論点1. プルトニウムの特性 (その1)

【検討課題】①プルトニウムは重金属で毒性が強く、また、放射性物質であるので、発ガンなど人体への影響が憂慮される。

【電力の見解】MOX燃料のアルファ線の放射能はウラン燃料よりも強いが、アルファ線、もしくはプルトニウムそのものが外に出てくる心配はない。

論点1. プルトニウムの特⺋性(その3-1)

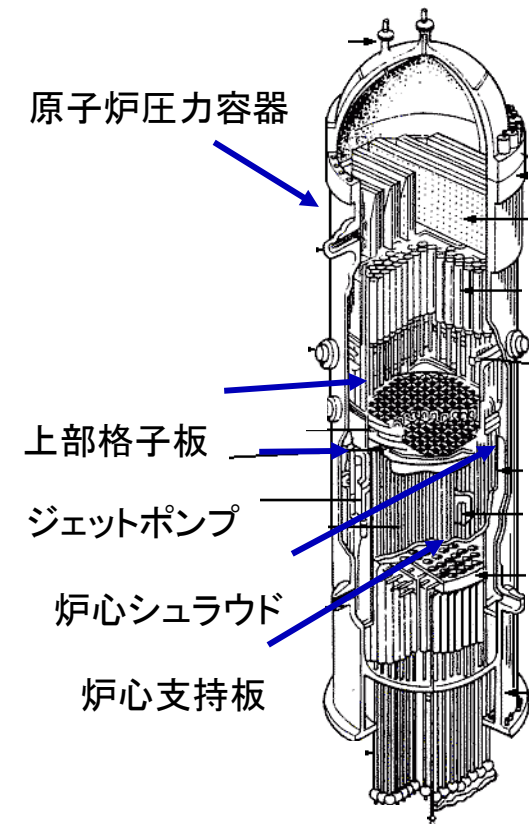
【検討課題】②プルトニウムが含まれているMOX燃料は、従来のウラン燃料とは特⺋性が変わり、原子力発電所の運⺋に悪影響を与えるのではないか。

【電力の見解】MOX燃料を装荷するとエネルギーの高い中性子束が炉心平均で5%程度増加するが、炉内構造物等に影響を与えない。他の影響については表1参照。

- ・脆化(※)の程度を把握するために試験片を炉心付近に装荷し、計画的に試験を実施している。
- ・原子炉圧力容器は、試験の結果から脆化の影響の出ない容器温度等を算出し、その温度以上で使用する。
- ・なお、高速中性子照射量を保守的に20%増加した場合を仮定しても、温度の上昇はわずか1°C程度。

- ・国の技術基準に従い、点検・管理、および必要に応じ修理を行うことにより健全性を確保する

各国の軽水炉におけるMOX燃料の使用実績

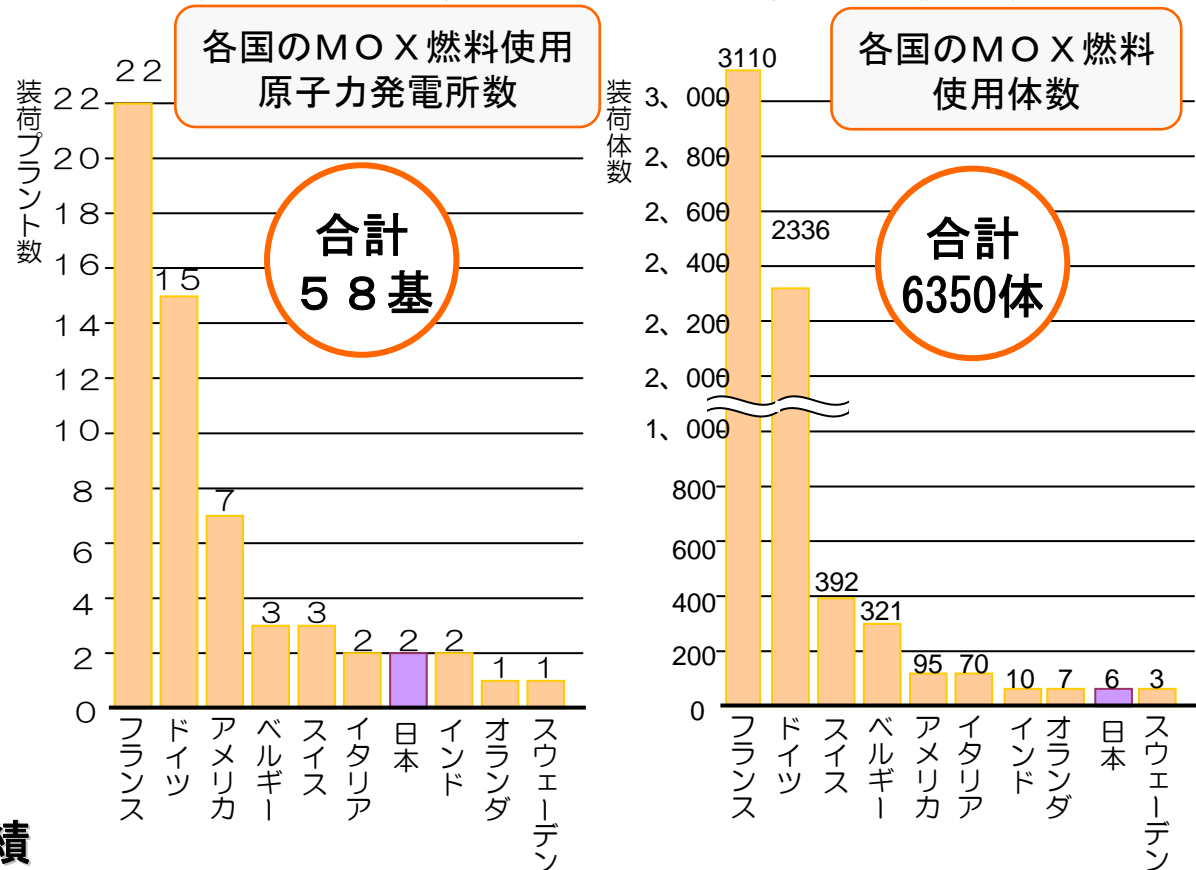
【検討課題】①女川原子力発電所と同じ形式の原子炉(軽水炉)でのMOX燃料の使用実績や実証試験が少ないのではないか。

【電力の見解】ウラン燃料との特性の差異とその影響の程度は、把握されている。
40年前から、軽水炉でのMOX燃料の使用実績がある。

論点6. 使用済MOX燃料の処分(その2)

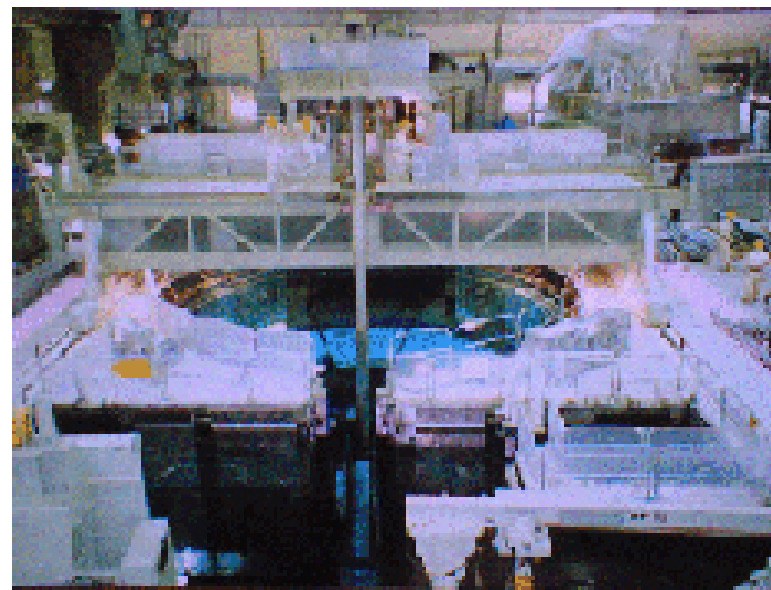
【検討課題】②使用済MOX燃料は、女川原子力発電所のどこに保管され、安全対策は万全か。

【電力の見解】女川3号機の使用済燃料貯蔵プールの容量は十分な余裕を有している。
使用済MOX燃料は、女川3号機の使用済燃料プール内のラックに貯蔵が可能である。

- 女川3号機の使用済燃料プールの管理容量は2256体。現在貯蔵している使用済ウラン燃料は524体。十分な余裕を有している。
- 使用済ウラン燃料のプールからの搬出を前提とすると、定期検査約30回分(2256体/76体)貯蔵可能
- なお、プルトニウムの大間発電所への譲渡などを考慮すると、実際のMOX燃料の取替体数は少なくなるため、より長期間の保管が可能である。
- 使用済燃料プールの冷却能力については、論点12参照

ペレット最高温度

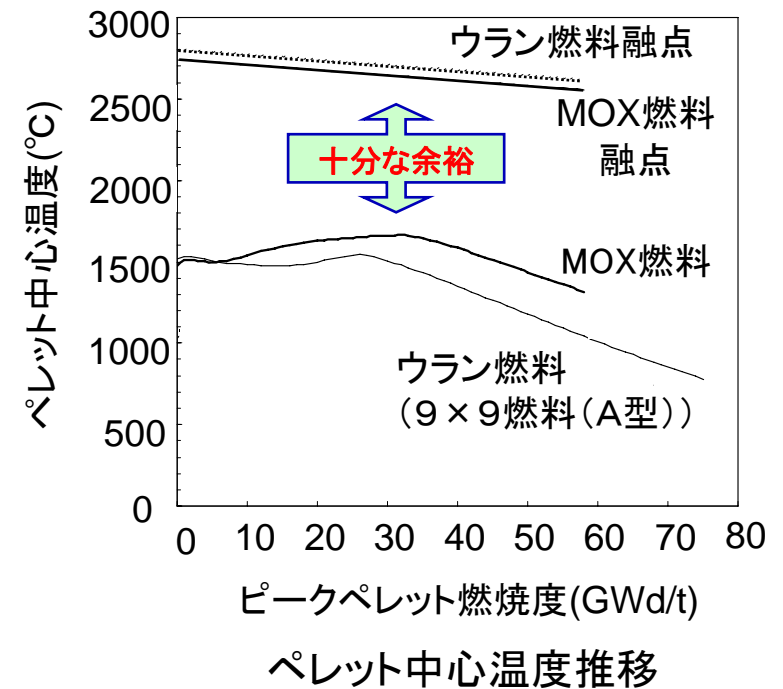
【検討課題】(8-1)MOX燃料は、ウラン燃料よりペレットの融点が低下し、熱伝導率も小さくなり、燃料中心温度が上昇する傾向にある。燃料の健全性を保つことはできるのか。

【電力の見解】融点に対して十分な余裕があるため、健全性は保たれる。

MOX燃料は、ウラン燃料よりも融点が下がり9×9燃料よりもペレット温度が上昇するが、常に1000℃程度の余裕がある。

燃料棒内圧

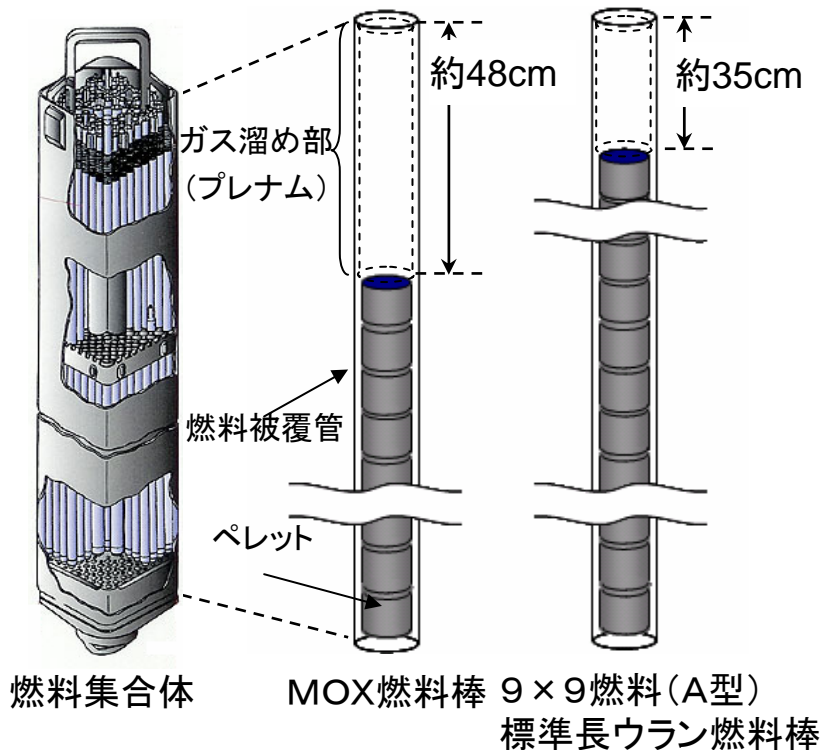
【検討課題】(8-2)MOX燃料はウラン燃料より、ペレットからの核分裂生成ガスの放出率が高く、燃料棒の内圧が上昇することで、燃料棒の健全性が損なわれるのではないかと。また、反応度急昇事故時の試験が行われていないのではないかと。

【電力の見解】燃料棒の内圧は外圧(=原子炉圧力 約7MPa)を超えないため、内圧の上昇による燃料の健全性への影響はない。

・MOX燃料では内圧の上昇を抑えるため、ガス溜め部の体積を増加。

・燃料棒内圧は、取出し時でも9×9燃料の内圧(約5.6MPa)と同程度。

プルトニウムスポット
(写真の白っぽい部分)

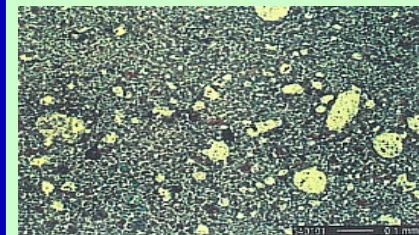
【検討課題】(8-3)プルトニウムとウランを混合してMOX燃料を作るときに、プルトニウムの固まり(プルトニウムスポット)ができる場合があるといわれているが、燃焼の際に燃料棒の健全性が損なわれるのではないか。

【電力の見解】MOX燃料製造時、プルトニウムスポットは、燃料健全性への影響が出ない大きさ(直径400 μ m以下)に管理する。

いづれの大きさのプルトニウムスポットが存在しても、ウラン燃料の場合と比べて燃料棒が破損しやすくなることはないことが確認されている。

MOX燃料集合体内の燃料棒配置(例)

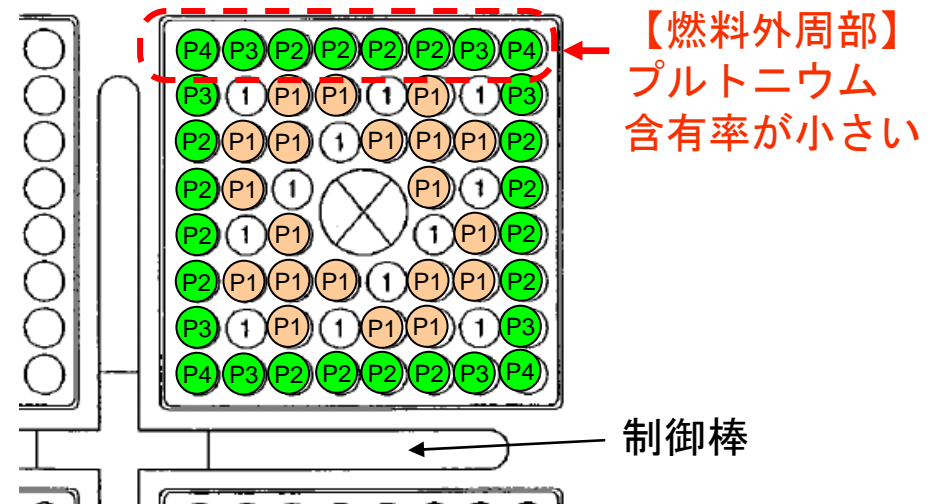
【検討課題】(9-1)MOX燃料はプルトニウムが中性子を吸収するために燃料集合体内の中性子が少なくなる。中性子が多く存在するウラン燃料を隣に配置すると、その部分のMOX燃料が反応しやすくなり、MOX燃料集合体外周部の燃料棒出力が高くなりやすいが、燃料の健全性や原子炉の制御に影響を与えないか。

【電力の見解】MOX燃料の燃料棒の出力分布はウラン燃料と同等にできる。

MOX燃料集合体の燃料棒の出力分布のばらつき※は以下の方法によりウラン燃料と同等にすることができる。

- プルトニウム含有率を変える(4段階)
- 燃料外周部の燃料棒はプルトニウム含有率を小さくし燃えにくい配置にする

論点9 原子炉の制御性への影響(その2)

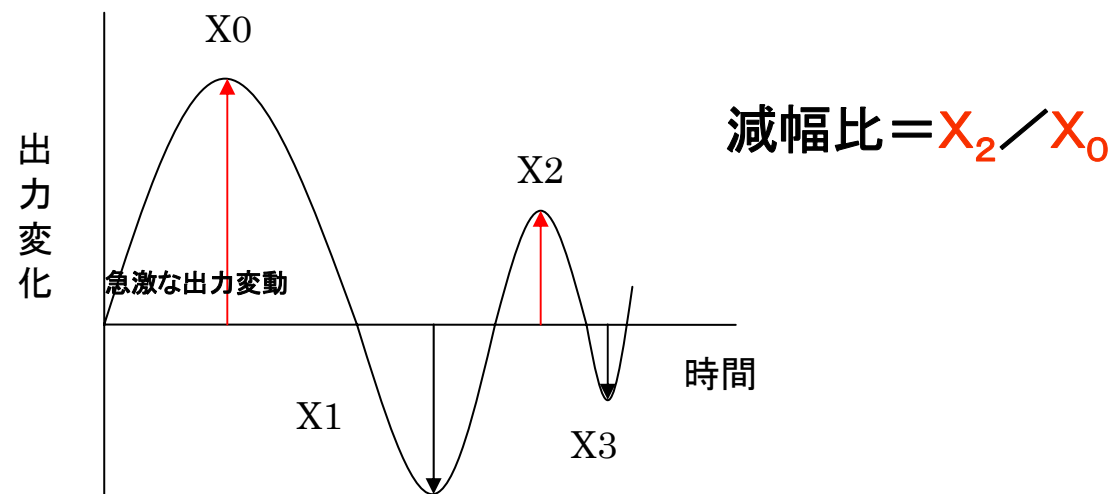
【検討課題】(9-2)プルトニウムはウランより熱中性子を吸収しやすいため、MOX燃料を採用すると熱中性子の割合が減少することから、原子炉の制御が不安定になったり、制御が不能になることはないのか。

【電力の見解】原子炉は、出力振動に対し十分な減衰特性を有しているため制御が不能になることはない。

表9-1に示すとおり、炉心安定性※1減幅比は判断基準を満足しているため、出力振動が起きても出力は元に戻る。

論点10. 緊急時の原子炉停止能力(その1-1)

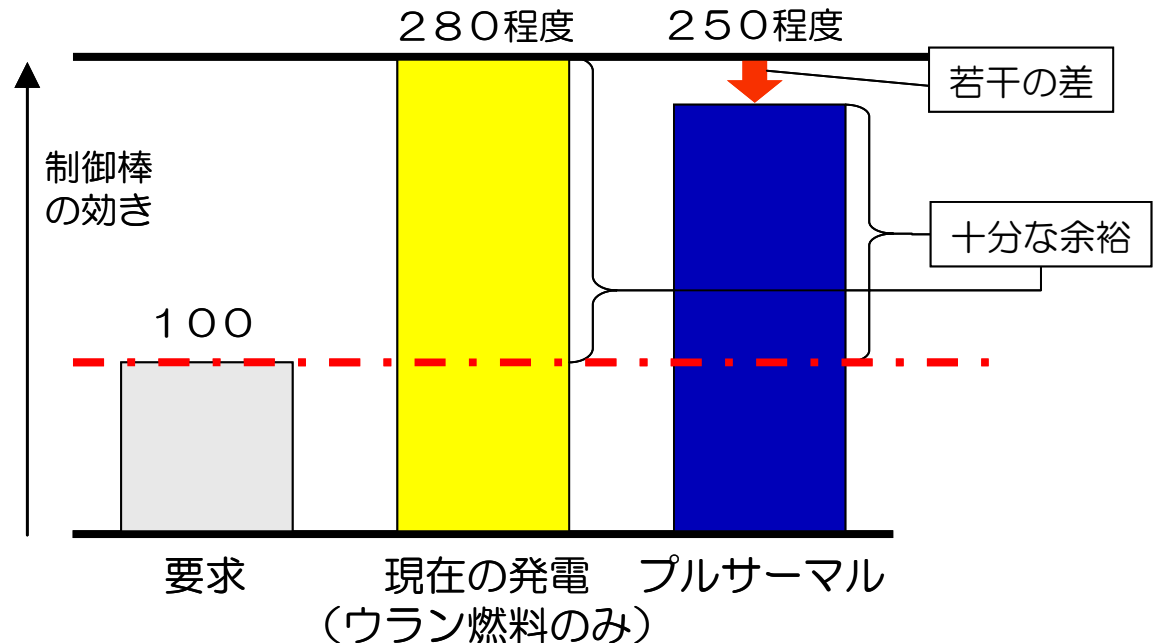
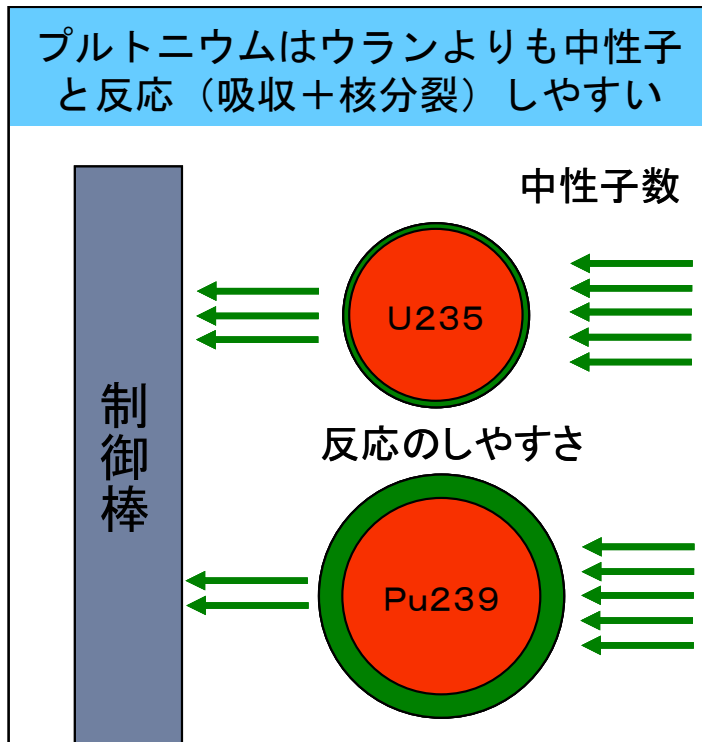
【検討課題】プルトニウムはウランより熱中性子を吸収しやすいため、MOX燃料を採用すると制御棒への熱中性子の吸収割合が減少し、制御棒の効きが悪くなる傾向があるが、原子炉の安全は確保されているのか。

【電力の見解】MOX燃料を採用しても、これまでと同様原子炉の安全は確保できる。

プルトニウムはウランに比べて熱中性子を吸収しやすいことから、制御棒が吸収できる熱中性子の割合が減少するが、**原子炉を停止するために必要な能力にはもともと十分な余裕がある。**

論点11. 作業時の被ばく(その1)

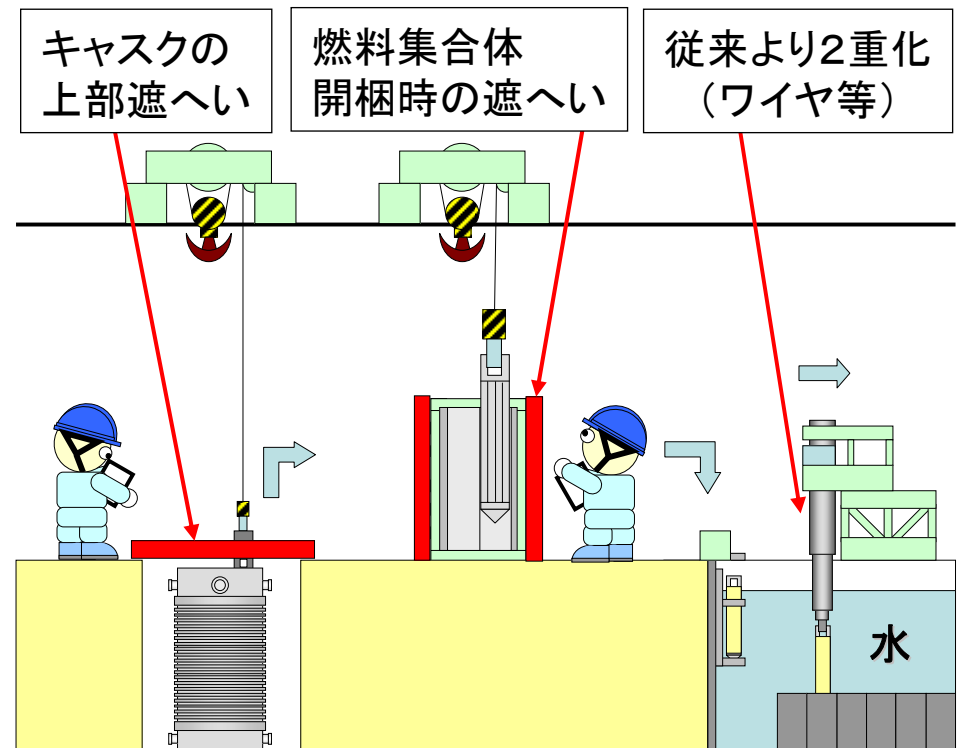
【検討課題】(11-1)MOX燃料は新燃料でもウラン燃料より放射線が強く、輸送や検査時等における燃料取扱時に作業員の被ばくが大きくなるのではないかと。また、燃料取扱中に燃料落下事故が発生した際、ウラン燃料と比較して影響が大きくなるのではないかと。

【電力の見解】作業に合わせた被ばく低減対策を取る事で、ウラン新燃料と同様に扱う事ができる。
MOX燃料が落下した場合の影響はウラン燃料と同等である。

- MOX新燃料は、ウラン新燃料に比べ高線量(先行実績例:表面で1mSv/h程度)でありMOX新燃料の取扱い時は被ばく低減対策として、
 - ①遠隔操作による燃料との距離の確保と燃料近辺での作業時間の短縮
 - ②必要に応じた遮へい体の設置を実施する。
- 燃料の取扱装置は、2重化等の設計をしており燃料が落下することはない。
- 万が一MOX燃料が落下した場合の実効線量は従来のウラン燃料と変わらない(詳細は論点14参照)。

論点11. 作業時の被ばく(その2)

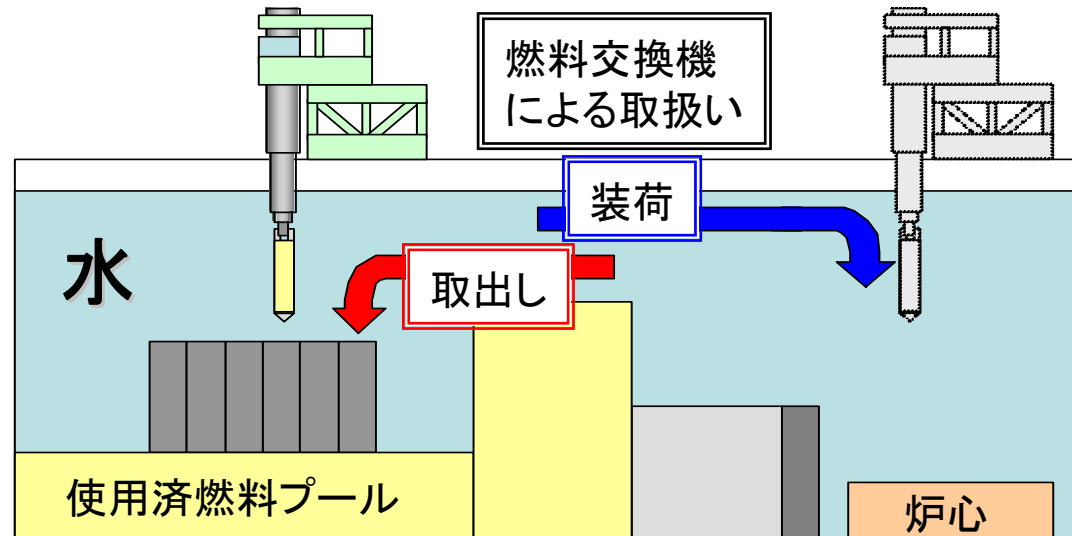
【検討課題】(11-2)使用済MOX燃料は、使用済ウラン燃料に比べて放射線が強くなるが、使用済MOX燃料を貯蔵することにより作業エリアの線量が高くなることはないか。

【電力の見解】使用済MOX燃料を貯蔵しても作業エリアの線量が高くなることはない。

- ・使用済MOX燃料は、使用済ウラン燃料と比較して
 - ①ガンマ線強度は低い。
 - ②中性子線強度は高いが、水中で取り扱うため遮へいされる。

- ・従って、作業エリアの線量が高くなることはない。

論点12. 貯蔵設備の冷却能力(その1-1)

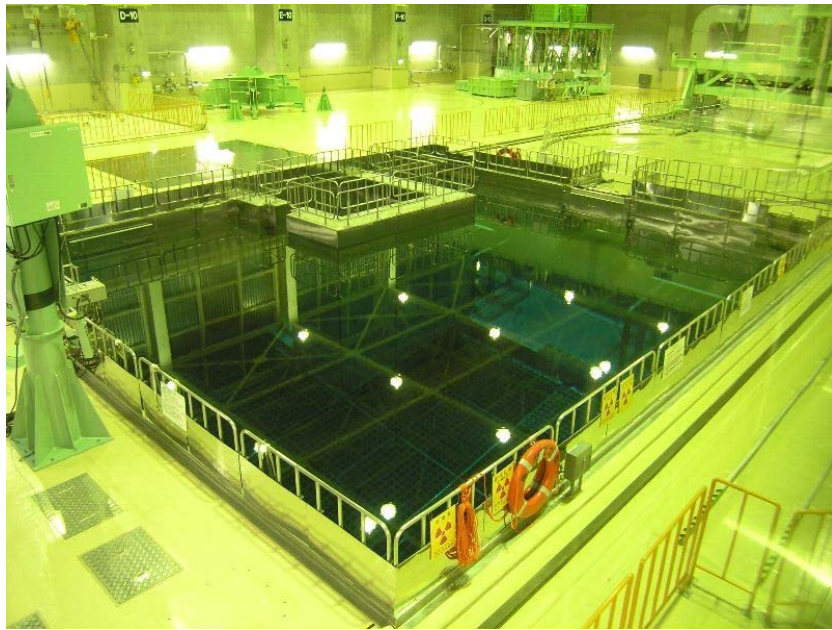
【検討課題】使用済MOX燃料の発熱量は使用済ウラン燃料に比べて大きいですが、使用済MOX燃料を保管する際、十分に冷却することができるか。

【電力の見解】現在の冷却設備で十分冷却することができる。

- ・使用済MOX燃料は、使用済ウラン燃料と同様に女川3号機の使用済燃料プールに貯蔵する。
- ・MOX燃料は、ウラン燃料に比べて原子炉内での燃焼期間が短いため、使用済MOX燃料と使用済ウラン燃料の崩壊熱は、ほぼ同等である。

論点14. 事故時の周辺への影響（その1）

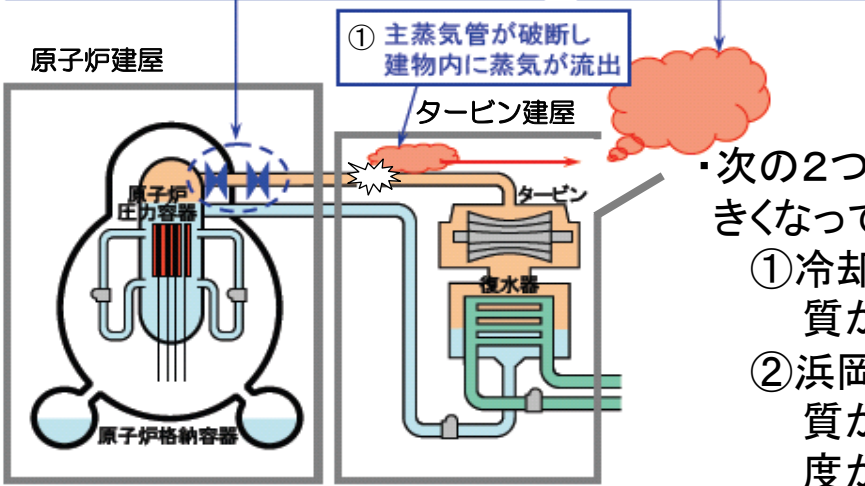
【検討課題】①MOX燃料を使用すると事故が発生した際、住民の被ばく量が増えるのではないか

【電力の見解】事故時の被ばく量はウラン燃料の場合と変わらない。

・9×9炉心と1/3MOX炉心では、燃料の出力及び燃料内の冷却材の流量が同じで、事故時の水や蒸気の流出量に差は無いため被ばく量は変わらない。

論点14. 事故時の周辺への影響（その2）

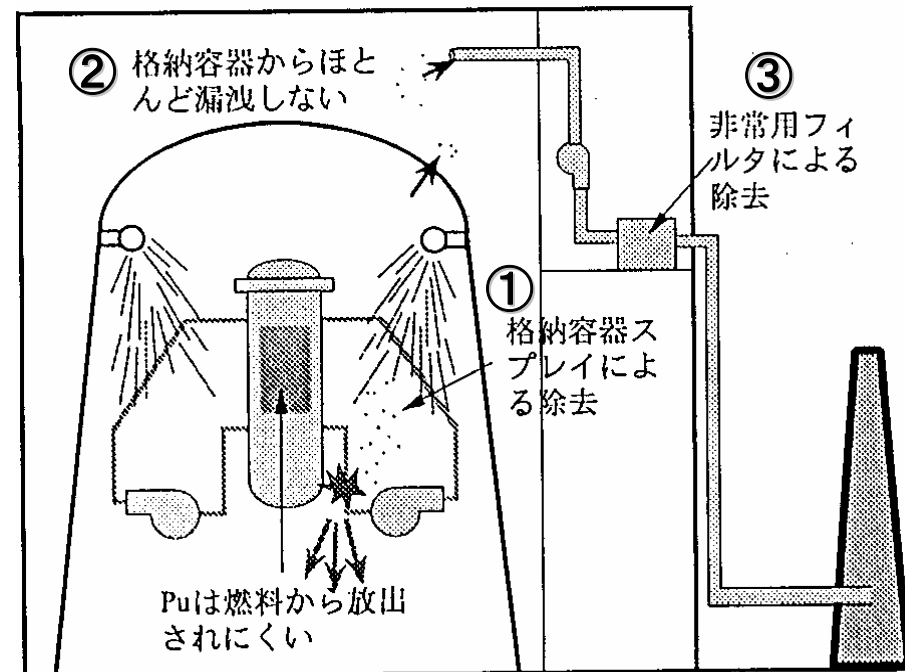
【検討課題】 ② プルトニウムが環境中に放出されるのではないか。

【電力の見解】 仮に格納容器内にプルトニウム等の粒子状物質が放出されたとしても、以下の理由により、プルトニウムが周辺環境に放出されることはない。

- ①格納容器スプレイ系 ⇒ 放射性物質の除去(除去効率:50%以上)。
- ②格納容器は高气密性 ⇒ 格納容器外への漏洩率は低い(格納容器体積に対して0.5%/日)。
- ③格納容器から建屋内に漏えいした場合 ⇒ 非常用ガス処理系の高性能エアフィルタにより環境へ放出される粒子状物質を除去(捕集効率は99.9%以上)
